湖南湘阴县 4×20 兆瓦渔光互补扶贫项目

监理工程师通知单

编号: XYCTH-JLT-035

关于综合办公楼基础施工管理及质量的事宜。

附: 问题图片

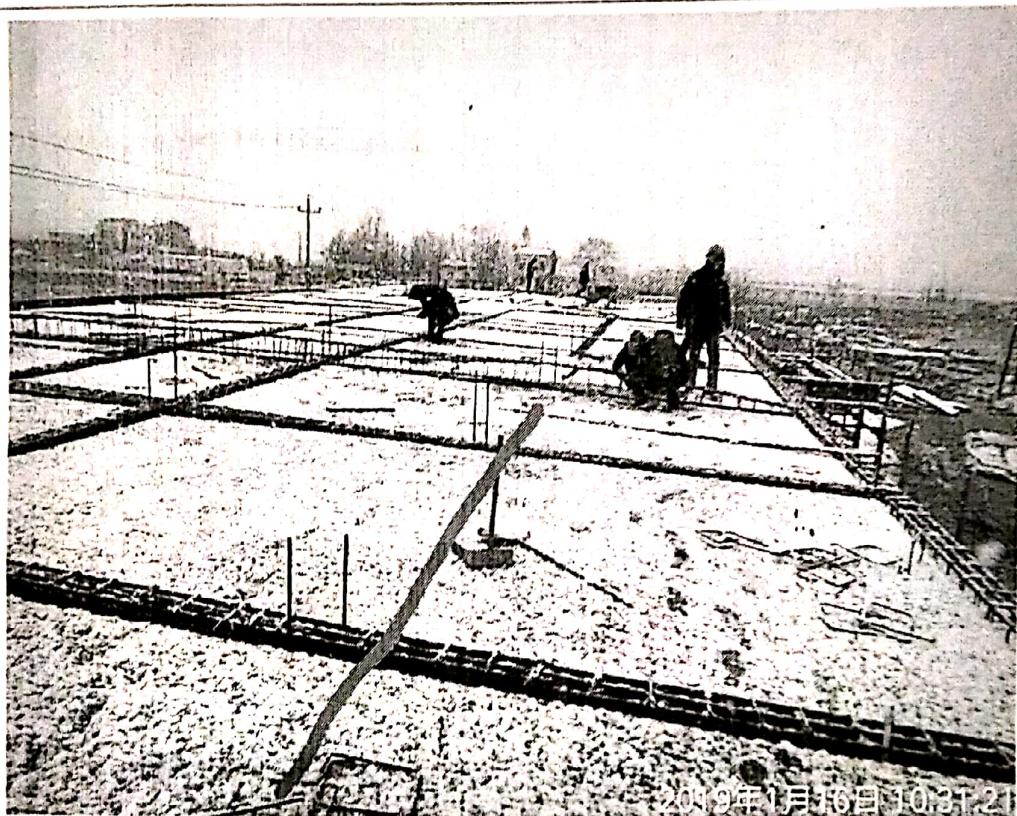
内容: 2019年01月16日我方监理人员在检查综合楼楼面支模及钢筋绑扎中发现: 你单位存在如下问题:

你单位对综合楼的楼面梁(LL1(14))支模及钢筋绑扎未按设计图纸进行制模加工及钢筋绑扎;

现要求你单位在接到该通知单后,立即进行整改; 整改完成待我方验收合格后方可进行下一步工作。如不整改, 出现一切后果由你单位自行负责。

以上问题要求你单位在 2019 年 01 月 17 日 16 时前整改完成, 并上报监理项目部验收。
